LAUDO DE ACESSIBILIDADE
CÂMPUS SÃO FRANCISCO DO SUL

11 de fevereiro de 2019

Instituto Federal Catarinense - câmpus São Francisco do Sul

ACESSOS À EDIFICAÇÃO

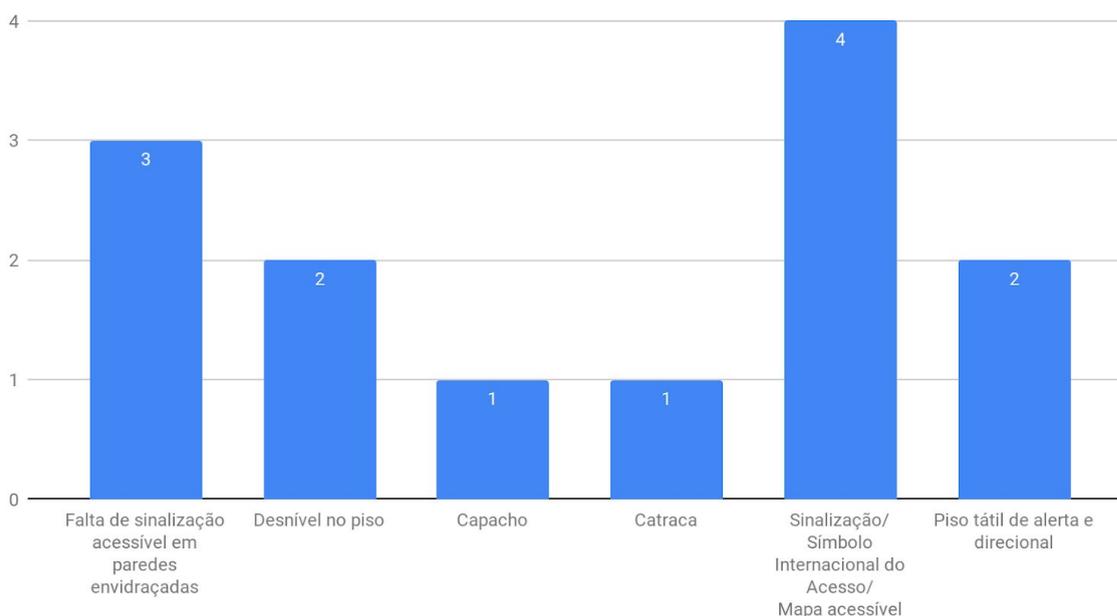
Espaço	Pendências
Bloco Administrativo e Pedagógico	<ul style="list-style-type: none">• Falta de sinalização acessível em paredes envidraçadas.• Desnível no espaço entre auditório e estacionamento.
Biblioteca	<ul style="list-style-type: none">• Capacho de entrada possui desnível maior do que 0,5 cm.• Porta e parede envidraçada tem faixa de sinalização visual insuficiente.
Serviços e Vivência	<ul style="list-style-type: none">• Portas e paredes envidraçadas com faixa de sinalização visual insuficiente.• Catraca sem acessibilidade.• Não há Símbolo Internacional do Acesso.• Não possui sinalização informativa e direcional da localização das entradas e saídas acessíveis.

<ul style="list-style-type: none">• Não possui mapa acessível.
Quadra	<ul style="list-style-type: none">• Não existe rampa em desníveis maiores que 2 cm.• Não há Símbolo Internacional do Acesso.• Não possui sinalização informativa e direcional da localização das entradas e saídas acessíveis.• Não possui mapa acessível.
Auditório	<ul style="list-style-type: none">• Não há Símbolo Internacional do Acesso.• Não possui sinalização informativa e direcional da localização das entradas e saídas acessíveis.• Não possui mapa acessível.• Não possui piso tátil de alerta e direcional.
Laboratórios Especiais	<ul style="list-style-type: none">• Não há Símbolo Internacional do Acesso.• Não possui sinalização informativa e direcional da localização das entradas e saídas acessíveis.• Não possui mapa acessível.• Não possui piso tátil de alerta e direcional.

EDIFICAÇÃO - CIRCULAÇÃO INTERNA

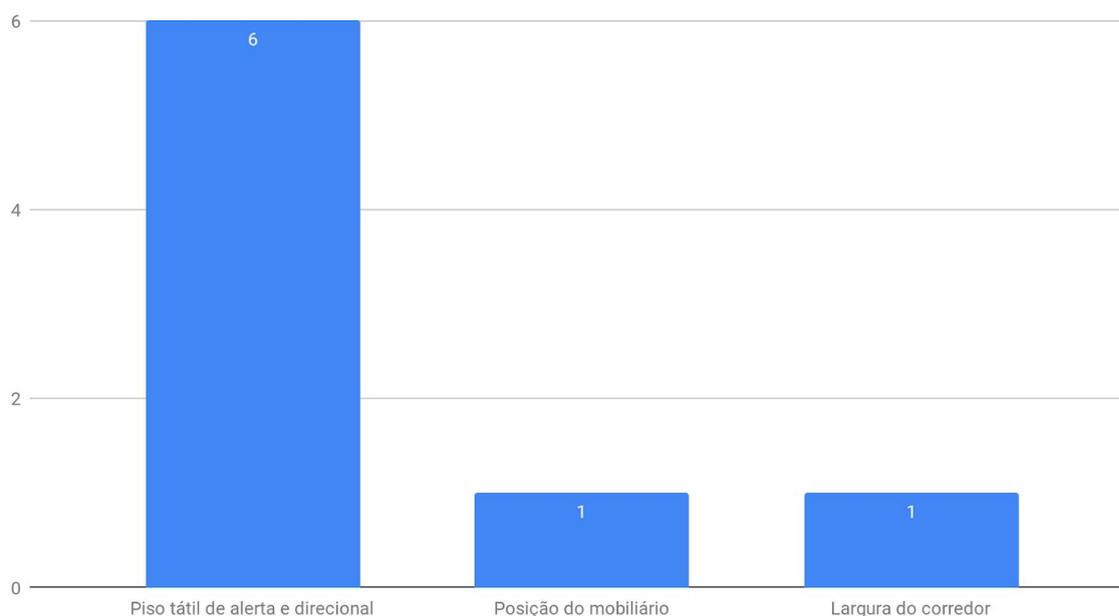
Espaço	Pendências
Bloco Administrativo e Pedagógico	<ul style="list-style-type: none"> • Não possui piso tátil de alerta e direcional. • Reposicionamento do mobiliário.
Biblioteca	<ul style="list-style-type: none"> • Não há piso tátil direcional.
Serviços e Vivência	<ul style="list-style-type: none"> • Não possui piso tátil de alerta e

direcional.
Quadra	<ul style="list-style-type: none">• Não possui piso tátil de alerta e direcional.
Auditório	<ul style="list-style-type: none">• Não possui piso tátil de alerta e direcional.
Laboratórios Especiais	<ul style="list-style-type: none">• O corredor não tem largura mínima exigível.• Não existe piso tátil direcional.

CIRCULAÇÃO VERTICAL - Rampas

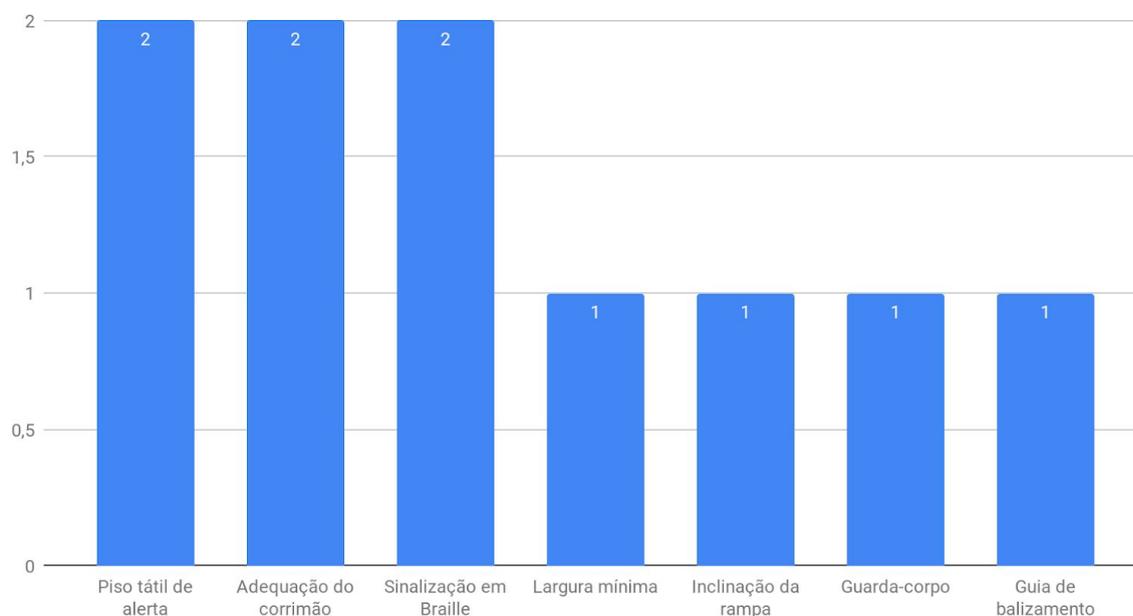
Espaço	Pendências
Bloco Administrativo e Pedagógico	<ul style="list-style-type: none">● Instalação de faixa de piso tátil de alerta (verificou-se que foi descolado).● Adequação nas dimensões do corrimão.● Sinalização em Braille no corrimão.

Biblioteca	-
Serviços e Vivência	-
Quadra	-
Auditório	<ul style="list-style-type: none"> ● A rampa não atende a largura mínima de 1,20 m. ● A inclinação da rampa não está em conformidade. ● Não possui faixa de piso tátil de alerta no início e término da rampa. ● O corrimão não está firmemente fixado. ● O corrimão não se prolonga 0,30 m antes do início e após o término da rampa. ● O corrimão não têm alturas de 0,70 m e 0,92 m na geratriz superior. ● Não existe guarda-corpo na ausência de paredes. ● Não há guia de balizamento. ● Não existe sinalização em Braille no início e no final das rampas fixas.
Laboratórios Especiais	-

CIRCULAÇÃO VERTICAL - Escadas

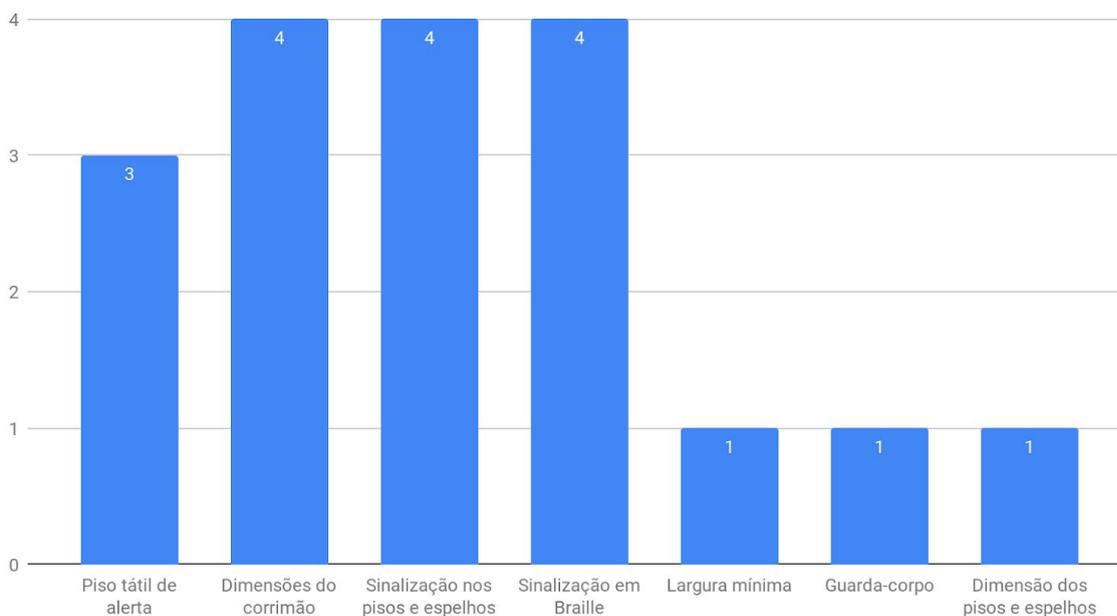
Espaço	Pendências
Bloco Administrativo e Pedagógico	<ul style="list-style-type: none">● Não possui faixa de piso tátil de alerta no início e término da escada.● Adequação nas dimensões do corrimão.● Não possui sinalização aplicada aos pisos e espelhos.● Não há sinalização em Braille.
Biblioteca	<ul style="list-style-type: none">● Dimensões do corrimão inadequadas.● Não possui sinalização visual aplicada aos pisos e espelhos.● Não há sinalização em Braille no início e no final das escadas.
Serviços e Vivência	-

<p>Quadra</p>	<ul style="list-style-type: none"> • Não possui faixa de piso tátil de alerta no início e término da escada. • O corrimão têm alturas em desconformidade à norma. • O corrimão não se prolonga 0,30 m antes do início e término da escada. • Não possui sinalização visual aplicada aos pisos e espelhos em suas bordas laterais e/ou nas projeções dos corrimãos. • Não há sinalização em Braille no início e final da escada.
<p>Auditório</p>	<ul style="list-style-type: none"> • Não possui largura mínima de 1,20 m. • Não possui faixa de piso tátil de alerta no início e término da escada. • O corrimão está apenas num dos lados com alturas irregulares. • O corrimão não se prolonga 0,30 m antes do início e após o término da escada. • Não existe guarda-corpo na ausência de paredes. • Não possui sinalização visual aplicada aos pisos e espelhos em suas bordas laterais. • Não há sinalização em Braille no início e final da escada. • As dimensões dos pisos e espelhos dos degraus estão irregulares.

ESQUADRIAS

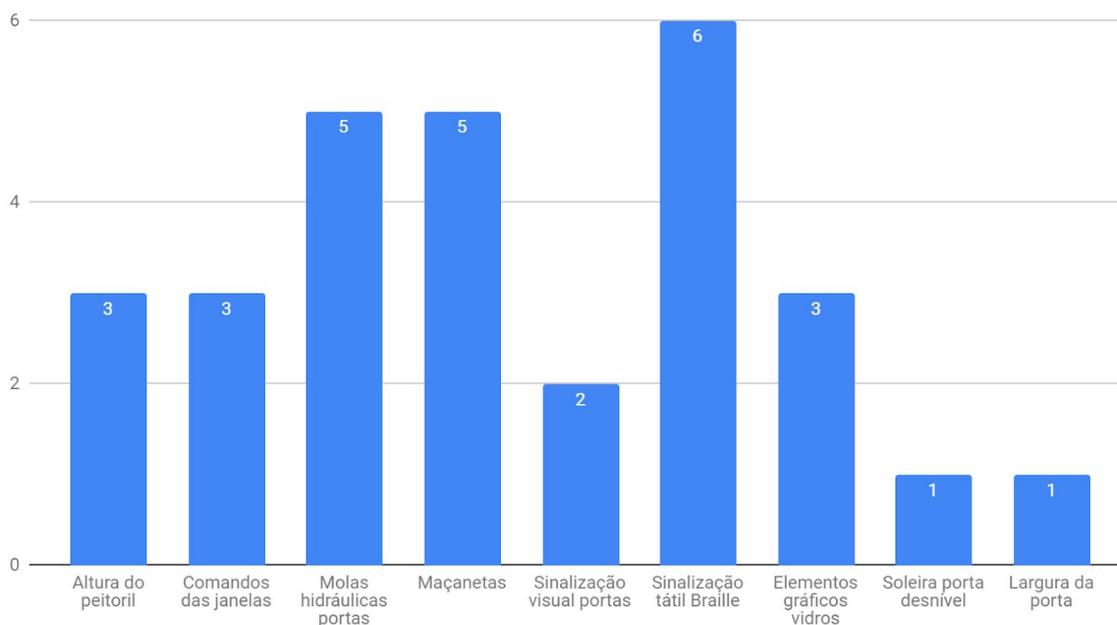
Espaço	Pendências
Bloco Administrativo e Pedagógico	<ul style="list-style-type: none">• Altura do peitoril inadequada.• Comandos das janelas em alturas inadequadas.• Sem molas hidráulicas aéreas nas portas.• Maçanetas inadequadas.• Não possui sinalização visual no centro da porta ou na parede ao lado da maçaneta.• Não há sinalização tátil em relevo e Braille.• Portas e paredes envidraçadas sem faixa ou elementos gráficos.
Biblioteca	<ul style="list-style-type: none">• Altura do peitoril e comando das janelas inadequadas.• Portas sem molas hidráulicas.• A sinalização não está associada à sinalização tátil em relevo e Braille.• Portas e parede envidraçadas sem faixa ou elementos gráficos adequados a norma.
Serviços e Vivência	<ul style="list-style-type: none">• Não possui maçaneta tipo alavanca e com altura entre 0,80 m e 1,10 m.• Comandos das janelas em alturas inadequadas.• Nas portas não se utiliza molas hidráulicas aéreas.• A soleira da porta apresenta desnível considerável.• Não possui sinalização no centro da porta ou na parede ao lado da maçaneta.

<ul style="list-style-type: none"> • Não há sinalização tátil em relevo e Braille ou sonora. • Portas e paredes envidraçadas sem sinalização adequada.
Quadra	<ul style="list-style-type: none"> • A maçaneta não possui acabamento sem arestas e recurvado na extremidade. • A sinalização visual não está associada à sinalização tátil em relevo e Braille ou sonora. • Nas portas não são utilizadas molas hidráulicas aéreas.
Auditório	<ul style="list-style-type: none"> • Não possui maçaneta tipo alavanca e com altura entre 0,80 m e 1,10 m. • A sinalização visual não está associada à sinalização tátil em relevo e Braille ou sonora.
Laboratórios Especiais	<ul style="list-style-type: none"> • Na porta dupla, uma delas está bloqueada com anteparo de madeira e por isso a largura está em 0,78 m. • Não possui maçaneta adequada em 16 portas. • A sinalização visual não está associada à sinalização tátil em relevo e Braille ou sonora. • A altura do peitoril e dos comandos das janelas estão inadequados a norma. • Não há molas hidráulicas aéreas nas portas.

SANITÁRIO ACESSÍVEL

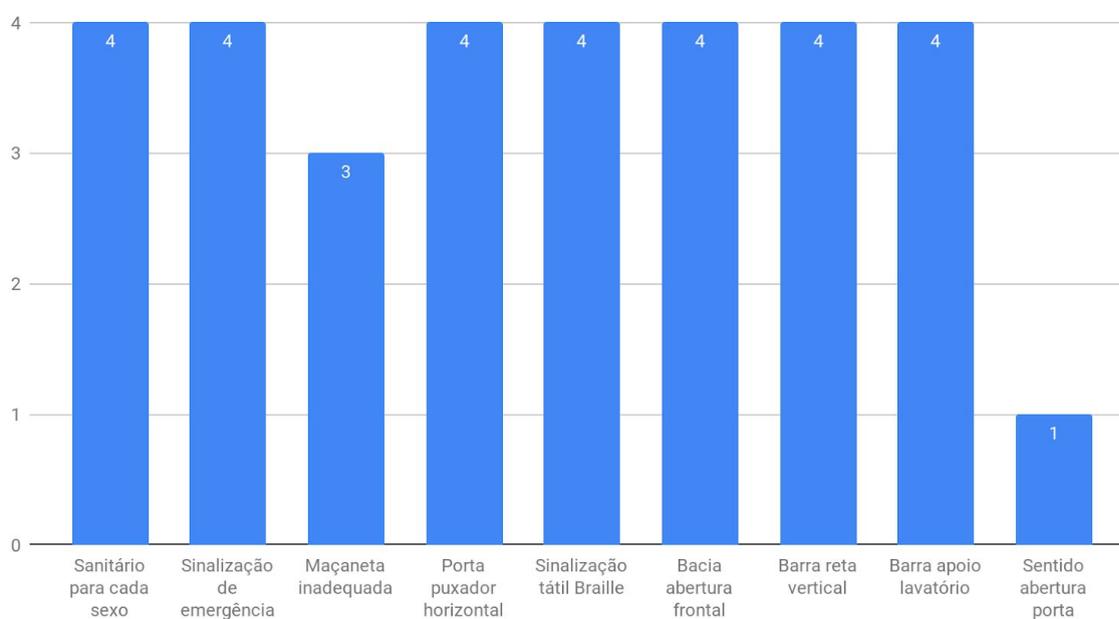
Espaço	Pendências
Bloco Administrativo e Pedagógico	<ul style="list-style-type: none"> • Não existe sanitário acessível para cada sexo. • Não há dispositivo de sinalização de emergência próximo à bacia. • Maçaneta inadequada.

<ul style="list-style-type: none">● A porta não possui puxador horizontal.● Falta sinalização tátil em relevo e Braille.
Biblioteca	-
Serviços e Vivência	-
Quadra	<ul style="list-style-type: none">● Não existe sanitário acessível para cada sexo.● Não possui dispositivo de sinalização de emergência (alarme sonoro e visual) próximo à bacia.● A maçaneta não é recurvada na extremidade.● A porta não possui puxador horizontal.● A sinalização visual não está associada à sinalização tátil em relevo e Braille ou sonora.● A bacia possui abertura frontal.● Não existe barra reta com comprimento mínimo de 0,70 m, posicionada verticalmente, a 0,10 m acima da barra horizontal e 0,30 m da borda frontal da bacia sanitária.● Não possui barra de apoio horizontal instalada na mesma altura do lavatório.● Não possui barra de apoio vertical com comprimento mínimo de 40 cm, instalada a uma altura de 90 cm do piso e a uma distância máxima de 50 cm do eixo do lavatório.

Auditório	<ul style="list-style-type: none">● Não existe sanitário acessível para cada sexo.● Não possui dispositivo de sinalização de emergência (alarme sonoro e visual) próximo à bacia.● O sentido da abertura da porta

<p>não é para fora.</p> <ul style="list-style-type: none">● A maçaneta não apresenta distância mínima de 40 mm da superfície da porta.● A porta não possui puxador horizontal.● A sinalização visual não está associada à sinalização tátil em relevo e Braille ou sonora.● A bacia possui abertura frontal.● Não existe barra reta posicionada verticalmente.● Não possui barra de apoio horizontal instalada na mesma altura do lavatório.● Não possui barra de apoio vertical com comprimento mínimo de 40 cm, instalada a uma altura de 90 cm do piso e a uma distância máxima de 50 cm do eixo do lavatório.
Laboratórios Especiais	<ul style="list-style-type: none">● Não existe sanitário acessível para cada sexo.● Não possui dispositivo de sinalização de emergência próximo à bacia.● A porta não possui puxador horizontal fixada na parte interna da porta.● A sinalização visual não está associada à sinalização tátil em relevo e Braille ou sonora.● A bacia possui abertura frontal.● Não existe barra reta posicionada verticalmente.● Não possui barra de apoio horizontal instalada na mesma altura do lavatório.● Não possui barra de apoio vertical com comprimento mínimo de 40 cm, instalada a uma altura de 90 cm do piso e a uma distância máxima de 50 cm do eixo do lavatório.

SANITÁRIO ACESSÍVEL

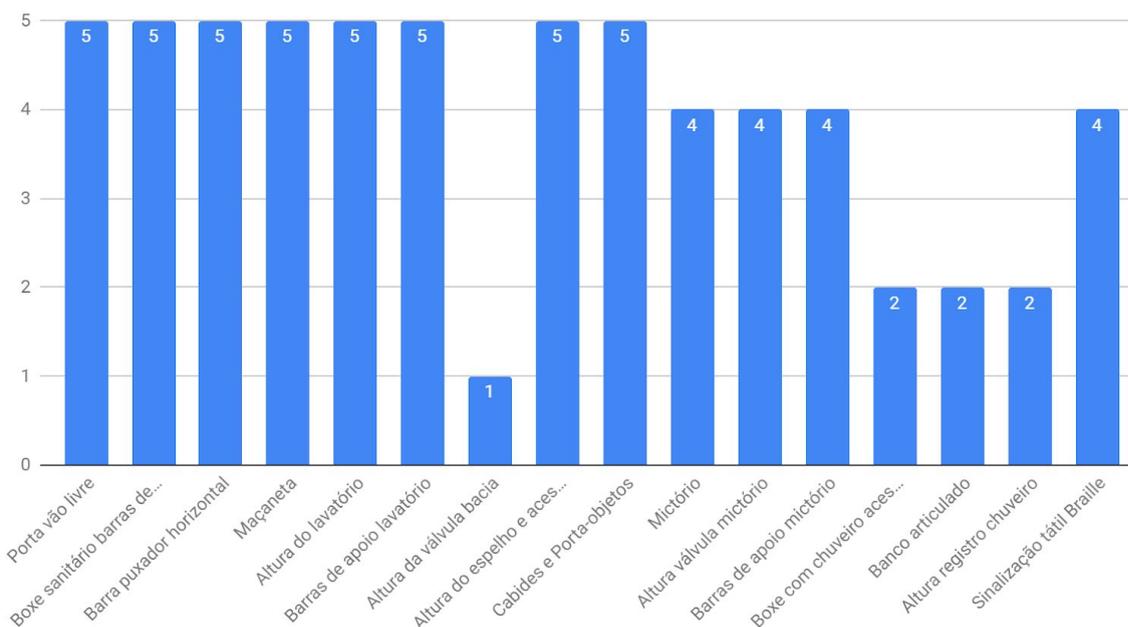
Espaço	Pendências
Bloco Administrativo e Pedagógico	<ul style="list-style-type: none">● Portas sem vãos livres suficientes.● Sem boxe sanitário com barras de apoio.● Não há barra com puxador horizontal.● Maçaneta inadequada e sem sinalização acessível.● Altura do lavatório inadequado.● Não possui barras de apoio.● Válvula em altura inadequada.● Não possui barras de apoio.● Alturas inadequadas dos acessórios e sem porta-objetos.
Biblioteca	-
Serviços e Vivência	<ul style="list-style-type: none">● As portas não tem vão livre mínimo de 0,80 m.● Não existe boxe sanitário comum com barras de apoio.● A porta não possui barra puxador horizontal fixada na parte interna da porta.● As maçanetas não são recurvadas na extremidade.● Não há lavatório fixado a altura de 78 a 80 cm.● Não possui barras de apoio instaladas no lavatório.● Não existe mictório destinado ao uso por pessoa com deficiência ou mobilidade reduzida.● A válvula não está instalada a uma altura de até 1,00 m do piso.● Não possui barras de apoio.● Espelho e acessórios com alturas inadequadas.● Não possui cabides e porta-objetos.

<ul style="list-style-type: none">● Não há pelo menos um boxe com chuveiro acessível.● A entrada do boxe não é livre de obstáculos.● Não existe banco articulado ou removível.● No boxe não existem barras de apoio horizontais e verticais.● O registro do chuveiro não está a 1,00 m do piso.● A sinalização visual não está associada à sinalização tátil em relevo e Braille ou sonora.
Quadra	<ul style="list-style-type: none">● As portas não tem vão livre mínimo de 0,80 m.● Não existe boxe sanitário comum com barras de apoio para uso de pessoas com mobilidade reduzida.● A porta não possui barra puxador horizontal fixada na parte interna da porta.● A maçaneta não é recurvada na extremidade.● A sinalização visual não está associada à sinalização tátil em relevo e Braille ou sonora.● O lavatório não está fixado em altura adequada.● Não possui barra de apoio horizontal instalada na mesma altura do lavatório.● Não possui barra de apoio vertical.● Não há mictório destinado ao uso por pessoa com deficiência ou mobilidade reduzida.● Altura inadequada.● A válvula está instalada em altura superior a de norma.● Não possui barras de apoio em ambos os lados.● O espelho têm dimensões inadequadas.

<ul style="list-style-type: none">● Não possui cabides instalados.● Não possui porta-objetos instalado.● Não existe área de transferência externa ao boxe.● A porta não possui vão com largura livre mínima de 0,90 m.● A entrada do boxe não é livre de obstáculos.● Não existe banco articulado ou removível.● Não existem barras de apoio horizontais e verticais.● O registro do chuveiro não está em distância adequada do piso acabado.
Auditório	<ul style="list-style-type: none">● As portas não tem vão livre mínimo de 0,80 m.● Não existe boxe sanitário comum com barras de apoio para uso de pessoas com mobilidade reduzida.● A porta não possui barra puxador horizontal fixada na parte interna da porta.● A maçaneta não é recurvada na extremidade.● A sinalização visual não está associada à sinalização tátil em relevo e Braille ou sonora.● O lavatório não está fixado em altura adequada.● Não possui barra de apoio horizontal instalada na mesma altura do lavatório.● Não possui barra de apoio vertical.● Não há mictório destinado ao uso por pessoa com deficiência ou mobilidade reduzida.● A válvula está instalada em altura superior a de norma.● Não possui barras de apoio em ambos os lados.

<ul style="list-style-type: none">● O espelho têm dimensões inadequadas.● Os acessórios não atendem à altura em norma.● Não possui cabides instalados.● Não possui porta-objetos instalado.
Laboratórios Especiais	<ul style="list-style-type: none">● As portas não tem vão livre mínimo de 0,80 m.● Não existe boxe sanitário comum com barras de apoio para uso de pessoas com mobilidade reduzida.● A porta não possui barra puxador horizontal fixada na parte interna da porta.● A maçaneta não é recurvada na extremidade.● A sinalização visual não está associada à sinalização tátil em relevo e Braille ou sonora.● O lavatório não está fixado em altura adequada.● Não possui barra de apoio horizontal instalada na mesma altura do lavatório.● Não possui barra de apoio vertical.● Não há mictório destinado ao uso por pessoa com deficiência.● Altura inadequada.● A válvula não está instalada a altura de até 1,00 m.● Não possui barras de apoio em ambos os lados.● O espelho está com dimensões inadequadas.● Não possui porta-objetos instalado.

SINALIZAÇÃO DE EMERGÊNCIA E COMUNICAÇÃO VISUAL

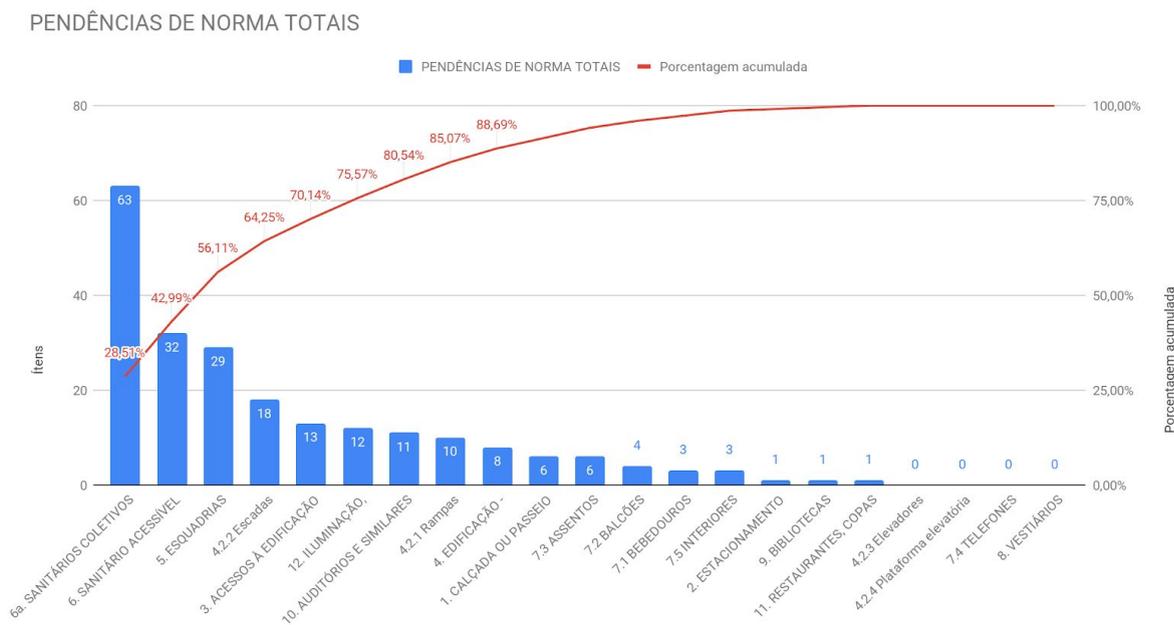
Bloco Administrativo e Pedagógico	<ul style="list-style-type: none">• Não há sinalização de emergência com informação sonora e tátil.• Sem sinalizações acessíveis.
Biblioteca	<ul style="list-style-type: none">• Não há sinalização de emergência com informação sonora e tátil.• Sem sinalizações acessíveis.
Serviços e Vivência	<ul style="list-style-type: none">• Não há sinalização de emergência com informação sonora e tátil.• A sinalização não está acessível.
Quadra	<ul style="list-style-type: none">• Não há sinalização de emergência com informação sonora e tátil.• Não existem placas de sinalização. A sinalização não está disposta em locais acessíveis.
Auditório	<ul style="list-style-type: none">• Não existem elementos de sinalização de emergência com informações visuais, sonoras e táteis.• Não existem placas de sinalização acessíveis.
Laboratórios Especiais	<ul style="list-style-type: none">• Não existem elementos de sinalização de emergência com informações visuais, sonoras e táteis.• Não existem placas de sinalização acessíveis.
